## **ERGÄNZUNGS-GUTACHTEN ZUR GLEISFÜHRUNG Straßenbahnverlängerung Brunecker Straße**

**Gutachtenobjekt:** 1 Eiche

**Anwesen:** Dr.-Luise-Herzberg-Straße in Nürnberg

Die TB MARKERT Projektplanung und Landschaftsarchitekten (TBM) bat um Ergänzung zum Gutachten vom 30.6.2022 bezüglich Baumerhalt Eiche und der endgültig festgelegten Gleisführung und Position der Oberleitungsmasten.

## Photos

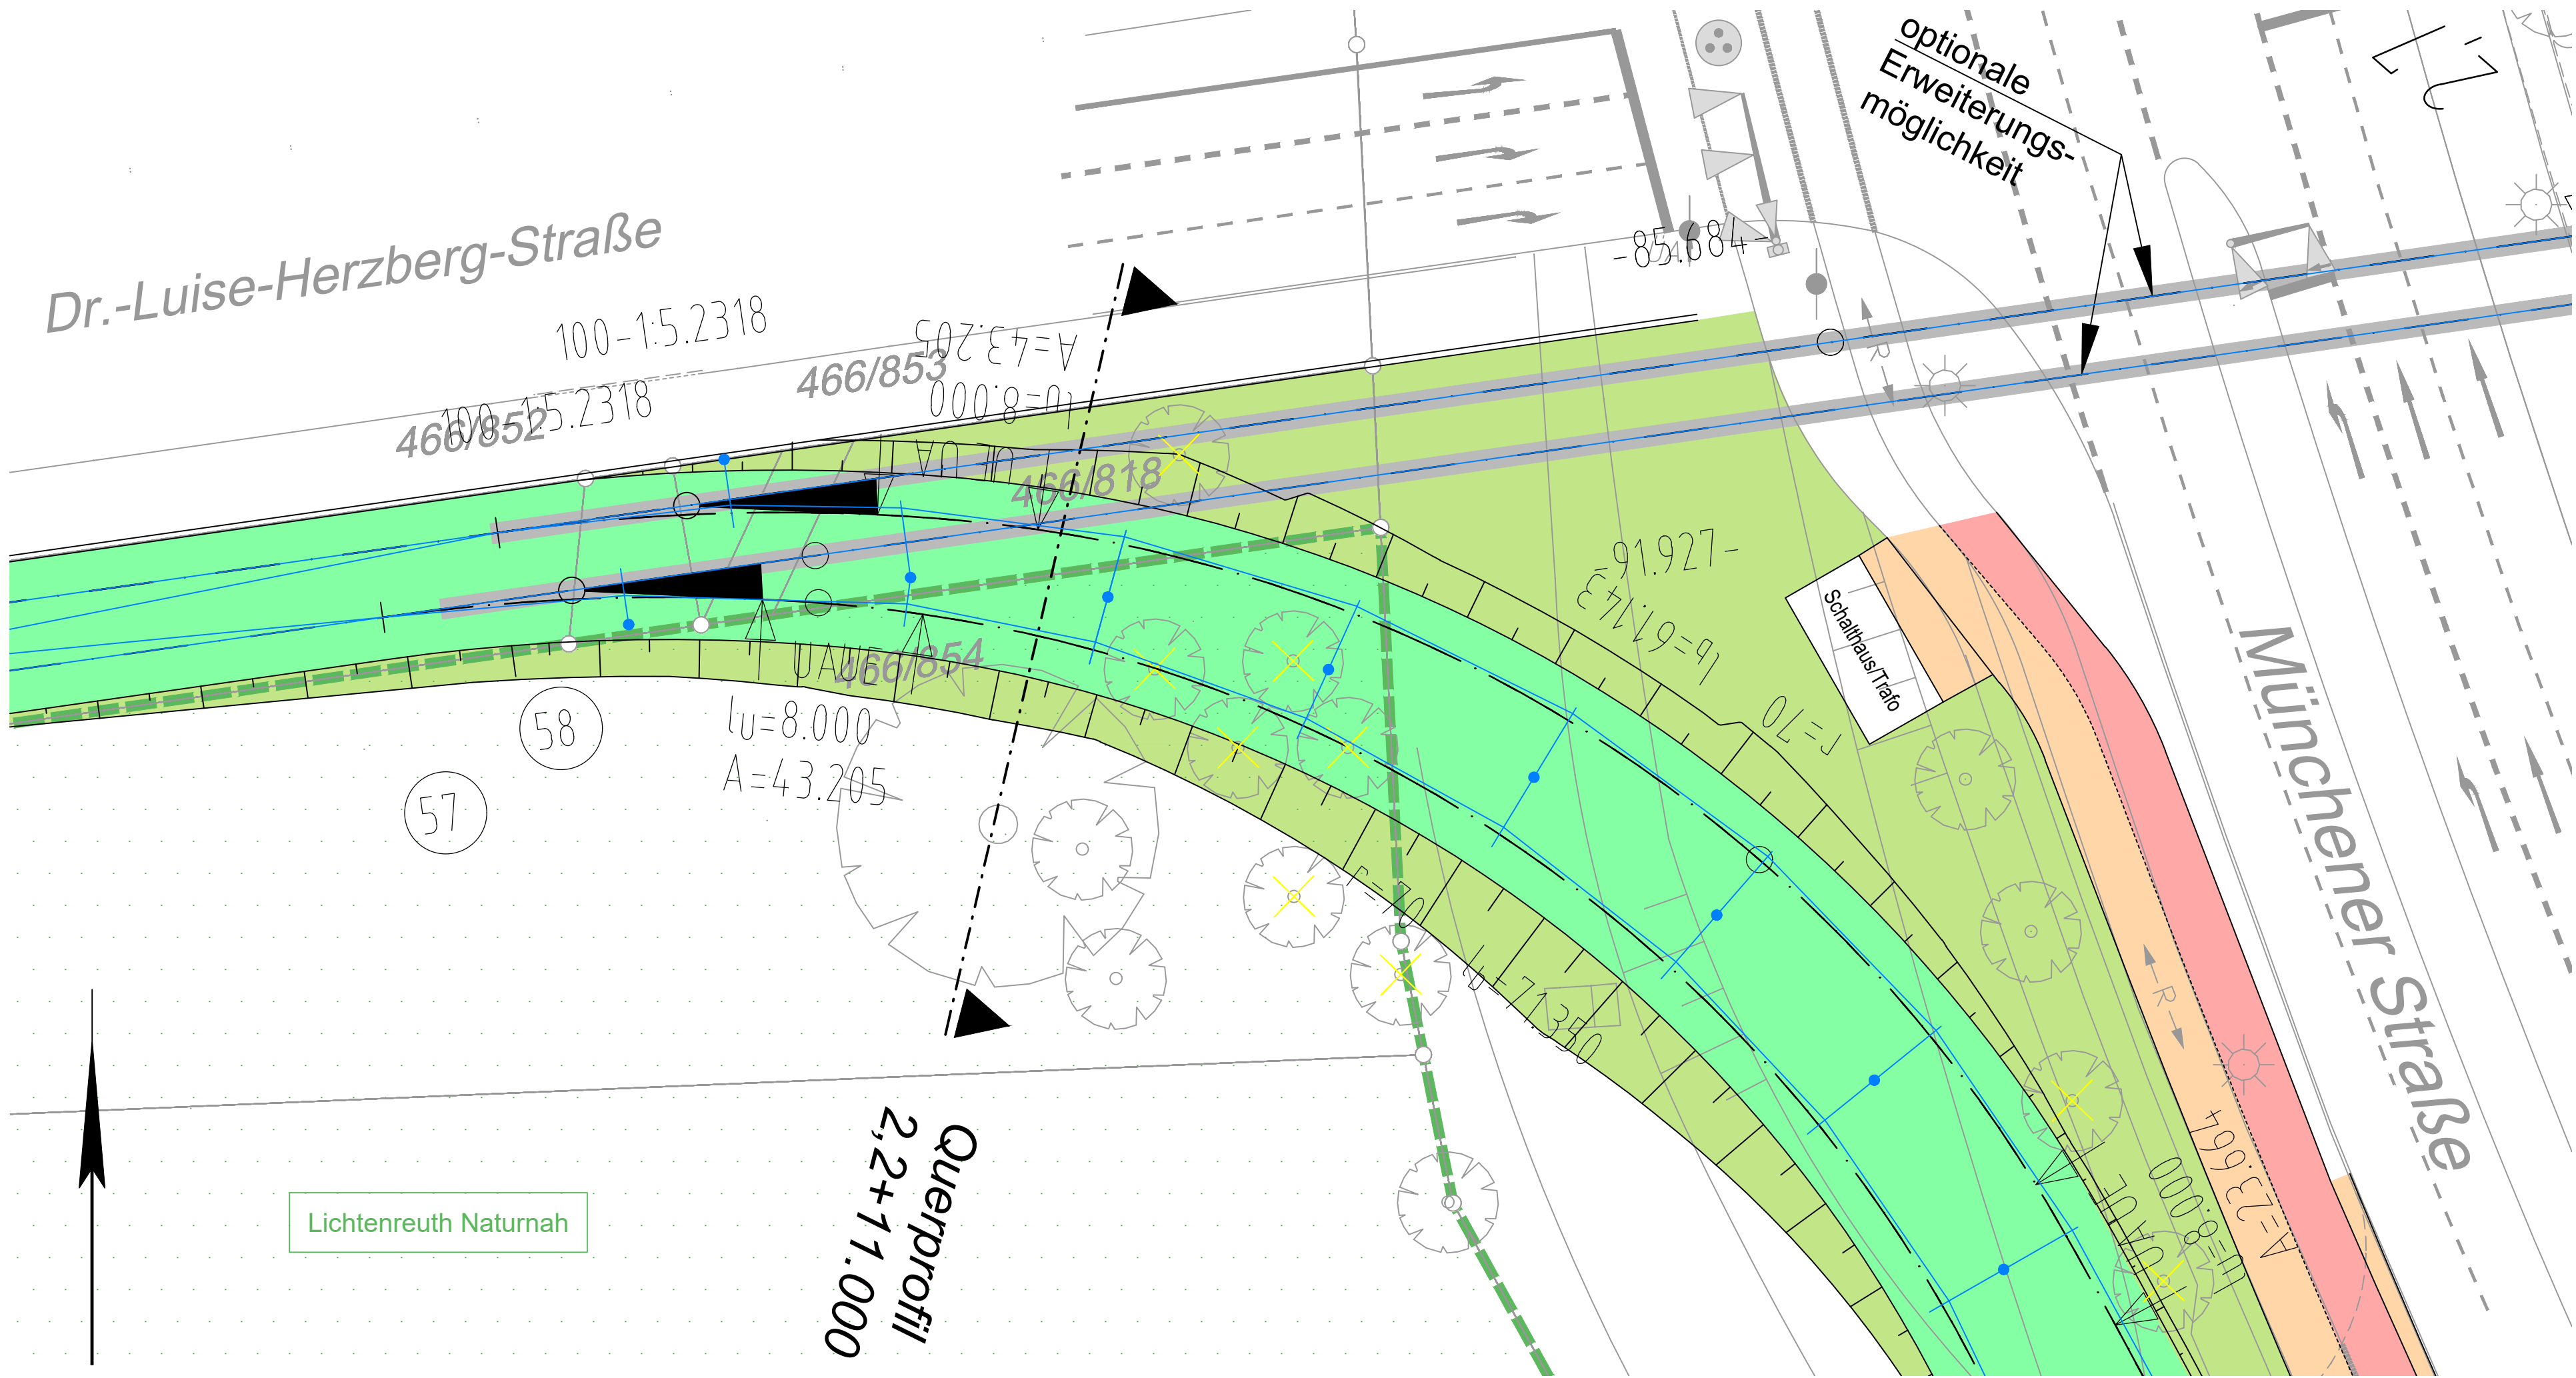
In einem Teilbereich wurden Abgrabungen (im Plan mit ///// markiert) bis auf 5 m an den Baum heran vorgenommen, Wurzeln waren nicht zu erkennen, im Randbereich waren Reste des Rückbaues einer Asphaltdecke verblieben. Die Höhendifferenz beträgt ca. 1 m.

abgegrabene  
Fläche →

gleiches Bodenniveau →

**ANHANG Plan Vorentwurf  
Straßenbahnverlängerung  
Brunecker Straßenbahn  
8/2022**

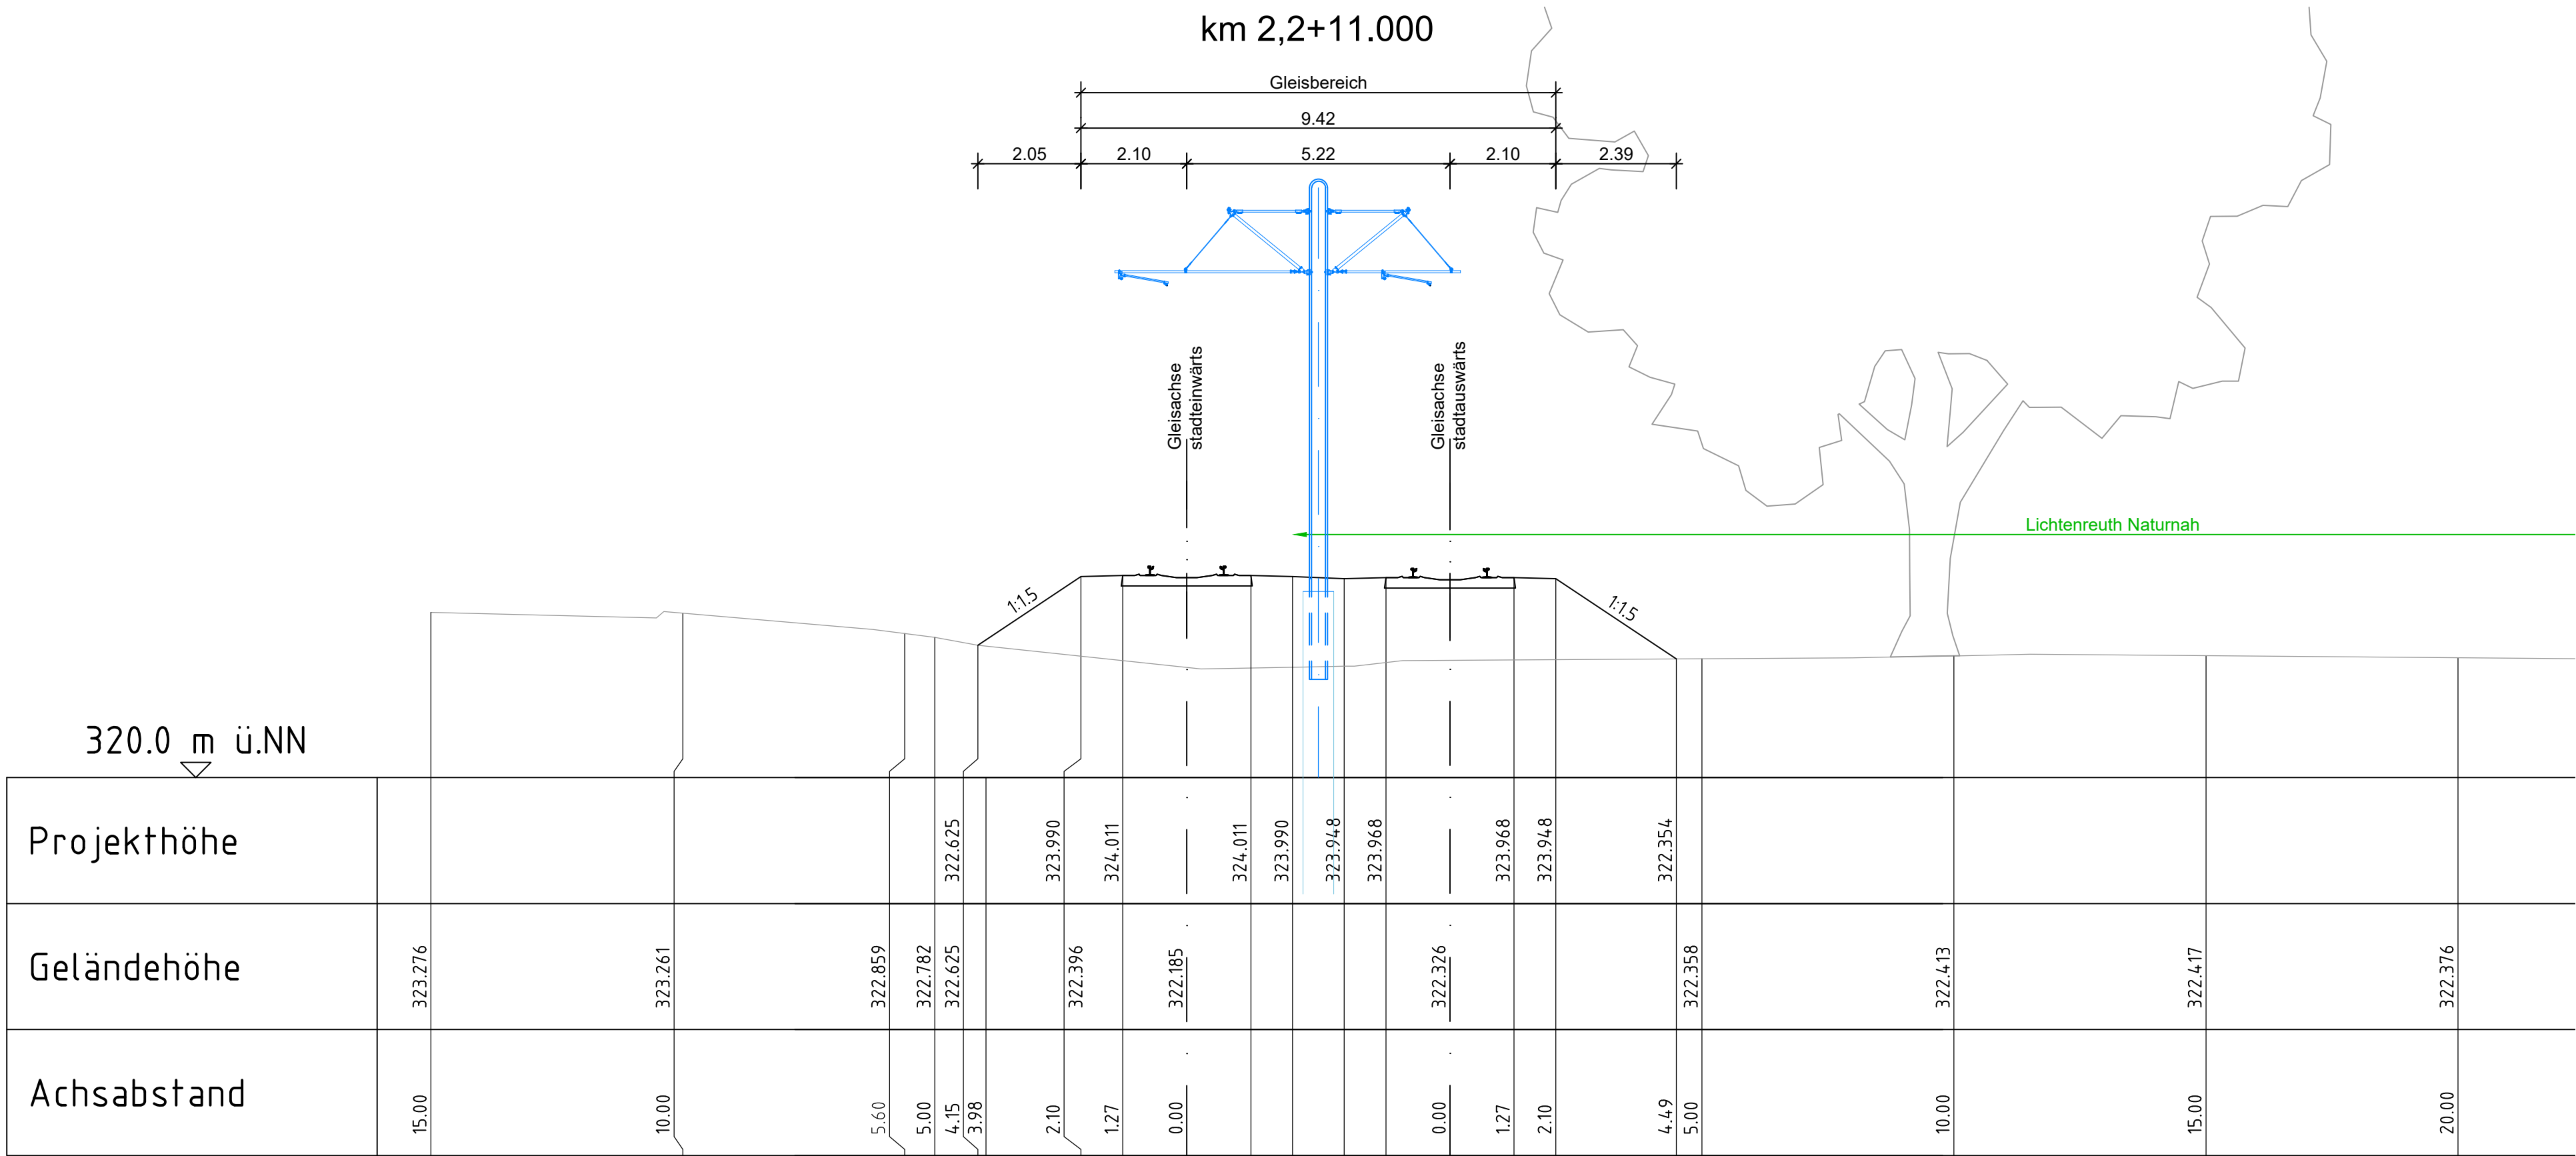
Es wurde der Plan M 1:100 der Gleisführung mit Mastdarstellung für die Straßenbahnverlängerung Brunecker Straße und im M 1 : 250 der Querschnitt der Wendeschleife mit Darstellung der Maststandorte in Bezug zur Eiche vorgelegt. (s.Anhang)

Die Eiche steht 9 m vom Endpunkt des Mastauslegers entfernt. Die Krone reicht in dieses Umfeld bis auf ca. 8 m nach diesjährigem Zuwachs und Regenfall bei der Ortseinsicht hinein.

Im Plan verläuft der Querschnitt jedoch im Bereich, in dem keine Abgrabungen vorgenommen worden waren.

Die Eiche kann bei Realisierung der Planung erhalten bleiben wenn folgende Maßnahmen durchgeführt werden:

1. Die Birke nahe der Eiche soll verbleiben
2. Der Asphaltbelag innerhalb des Kronentraufbereiches ist komplett in Handschachtung vorsichtig rückzubauen, die Flächen sind mit Rindenkompost zu verfüllen.
3. Fehlender Boden ///// vor der Eiche bis zur Gleisböschung ist mit Humuserde zu verfüllen.
4. Kronenpflege und Kronenteileinkürzung hier insbesondere eine Einkürzung zu den künftigen Gleisen hin um 2 bis 3 m (je nach Möglichkeit der Ableitung der Äste) muss erfolgen, um für die nächsten Jahre die Oberleitung in ausreichendem

Abstand zur Krone auch bei Unwettereinwirkung zu halten. Das erfordert letztendlich auch eine baumartgerechte Nachformung der Krone.

5. Das Baumaterial für den Gleisunterbau besteht aus groben Schottersteinen, dies ist wasserdurchlässig und kann daher aufgebracht werden. Der untere Randbereich der baumseitigen Abböschung ist jedoch mit groben Lavasteinen zu belegen und mit einer 20 cm dicken Humusschicht abzudecken.

6. Ein standfester Baumschutzzaun ist nach dem Rückschnitt vor dem äusseren Kronenrand im Halbkreis bis zum verbleibenden Buschunterwuchs aufzubauen.
